项目名称　PROJECT TITLE
新建春旺智能制造创新港(北区)项目

子项名称　SUBENTRY TITLE
1#研发中心

图名　DWG TITLE
一层平面图

设计编号 Design No.	2022CF-017	版本序号 Rev.	00
子项编号 Item No.	01	图纸编号 Dwg No.	A-01-101
设计阶段 Design Stage	施工图	出图日期 Date	2022.10

一层平面图 1:150

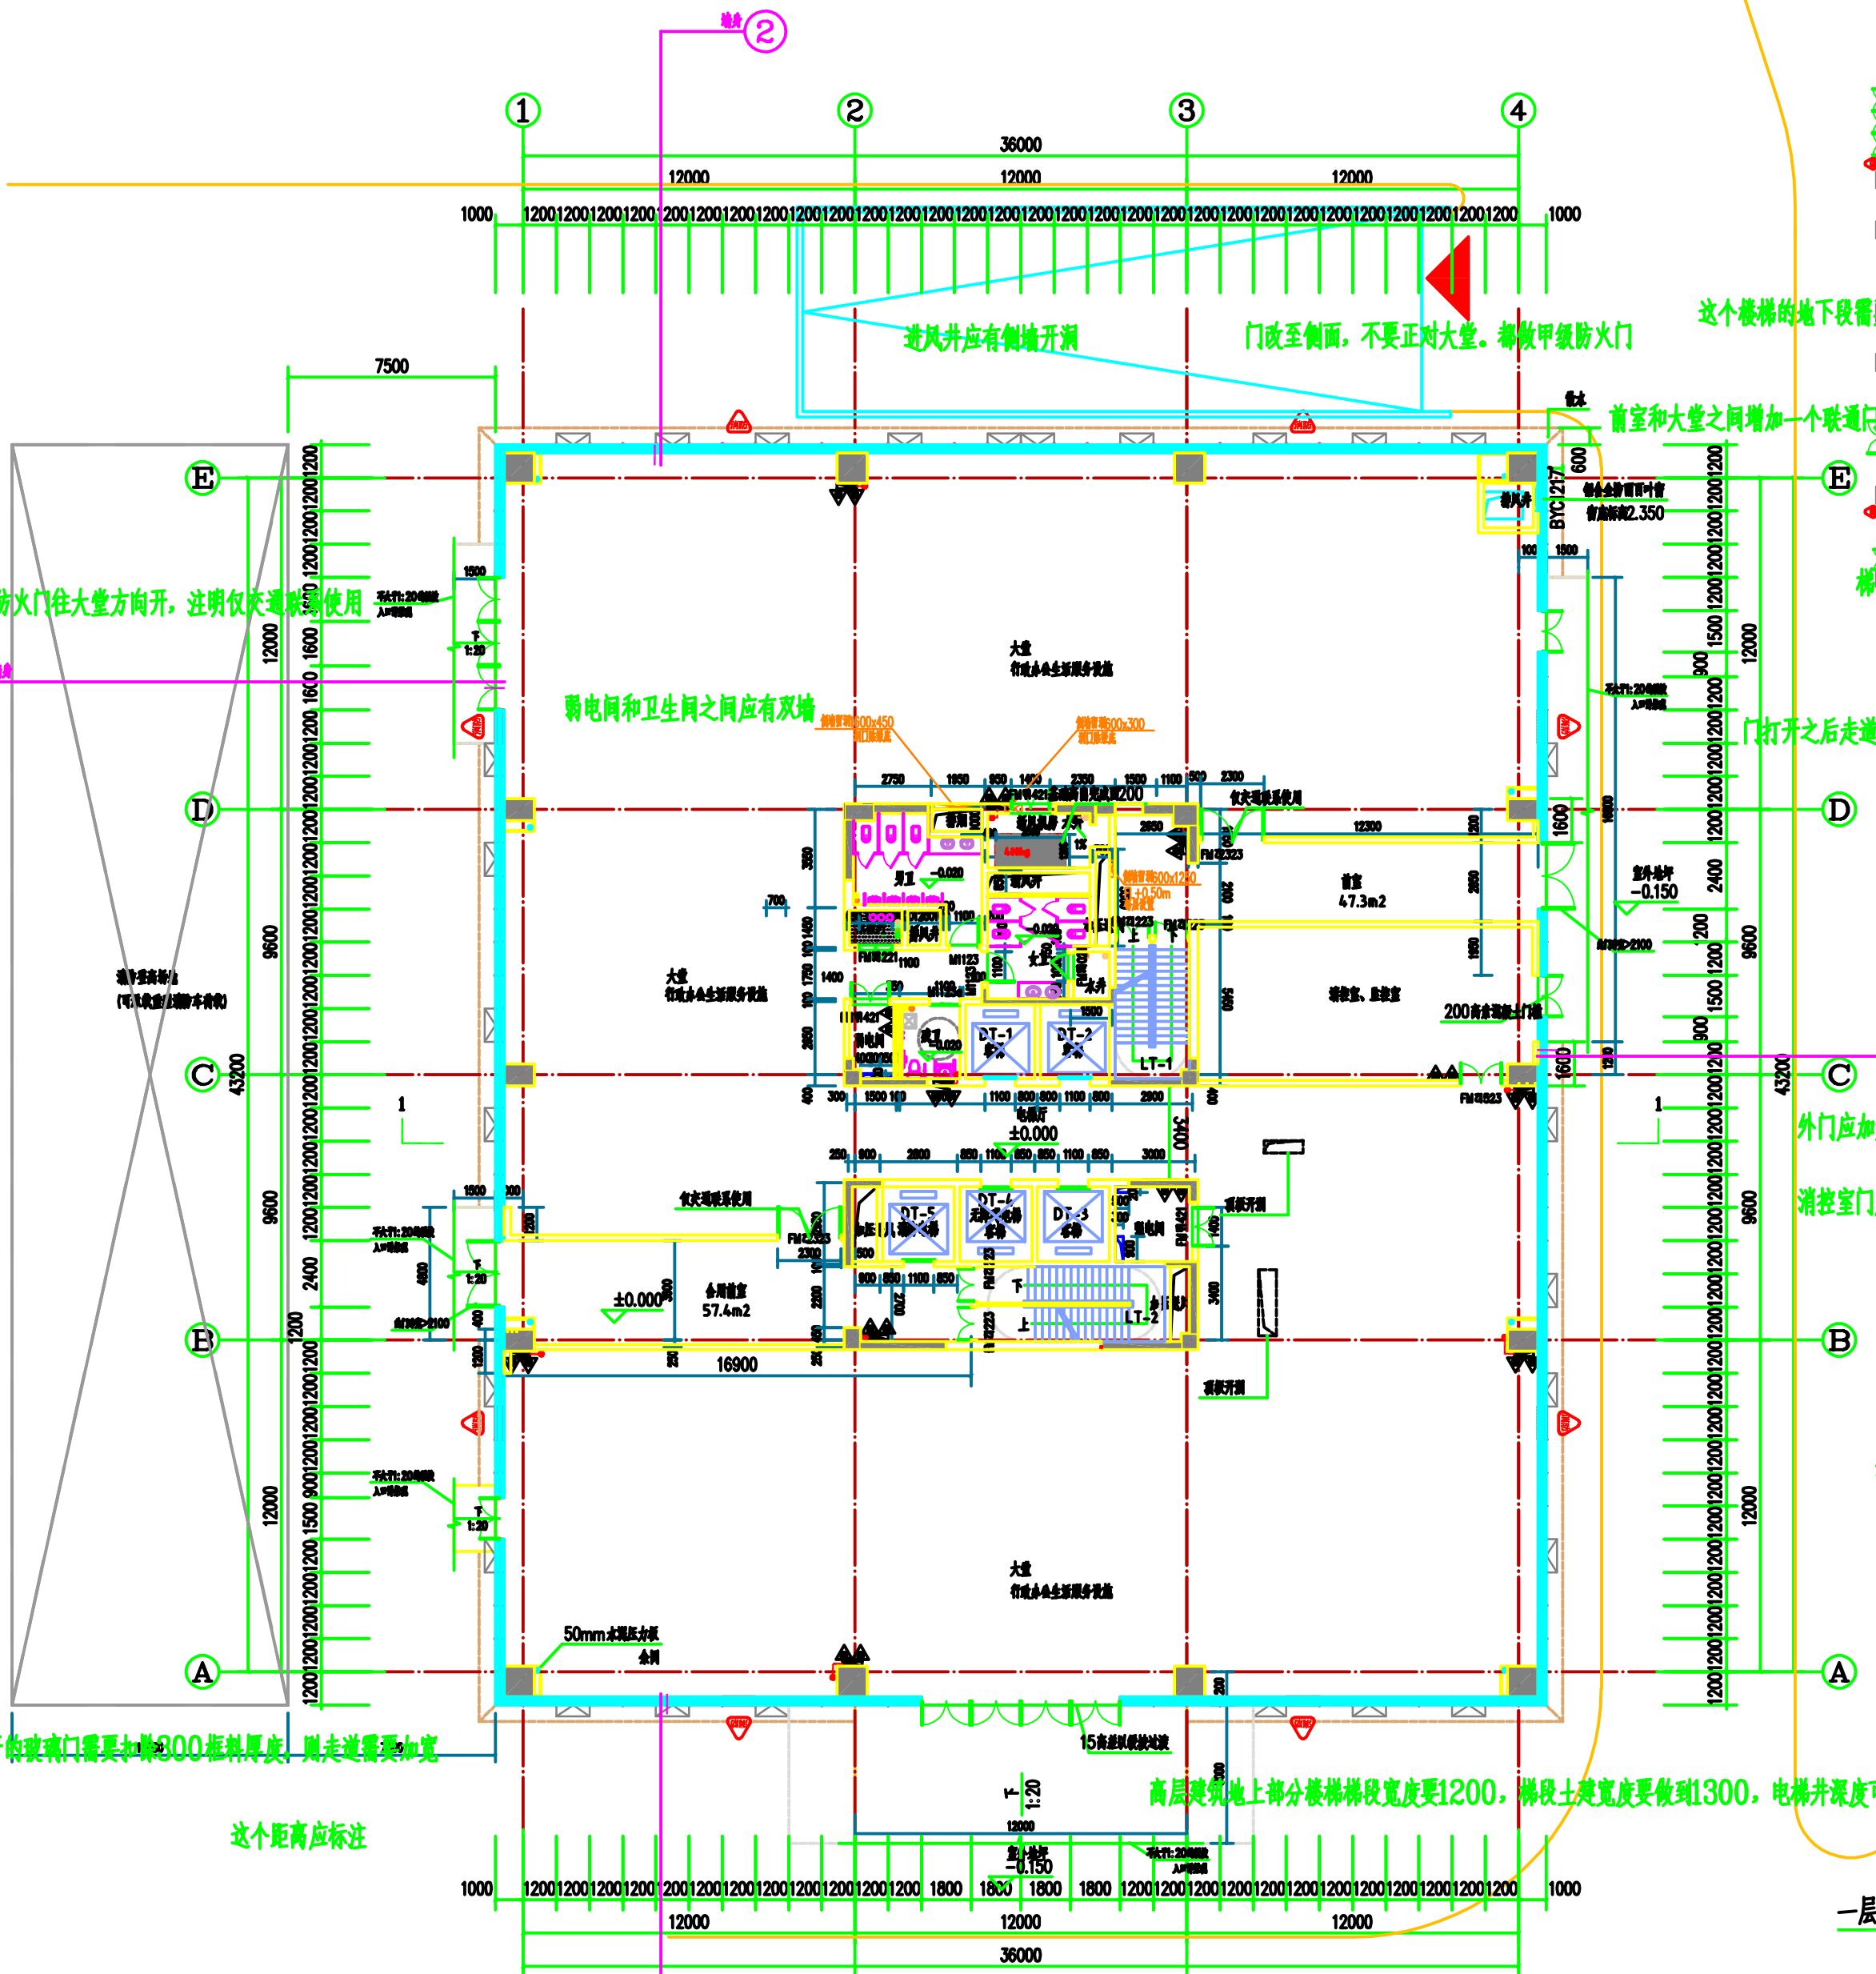
进风井应有侧墙开洞

门改至侧面，不要正对大堂。都做甲级防火门

前室和大堂之间增加一个联通门便于使用，加个乙级防火门往大堂方向开，注明仅交通联系使用

弱电间和卫生间之间应有双墙

注明可承载重型消防车荷载

外门应加大，净宽应大于2100，考虑到框料的影响，双开的玻璃门需要扣除300框料厚度，则走道需要加宽

消控室门应有土建挡水门槛

这个楼梯的地下段需要做加压送风机房

高层建筑地上部分楼梯梯段宽度要1200，梯段土建宽度要做到1300，电梯井深度可以缩小

这个距离应标注

外门应加大，净宽应大于2100，考虑到框料的影响，双开的玻璃门需要扣除300框料厚度，则走道需要加宽

梯段宽度：地上应为1300，地下至少1100

门打开之后走道宽度应满足12[illegible]+900（地下）=2100

一层防火分区示意图

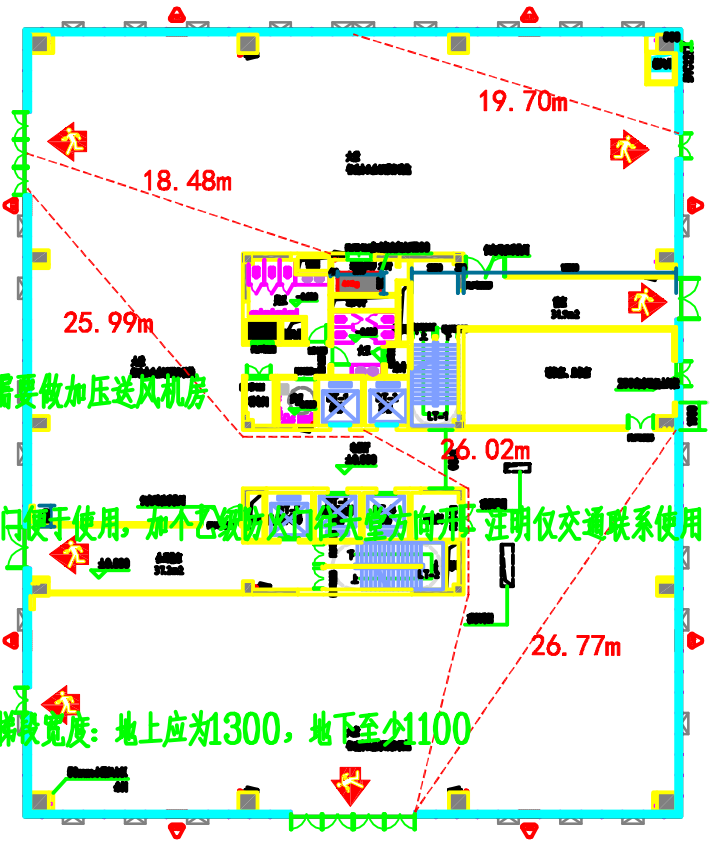
这个楼梯的地下段需要做加压送风机房

前室和大堂之间增加一个联通门便于使用，加个乙级防火门往大堂方向开，注明仅交通联系使用
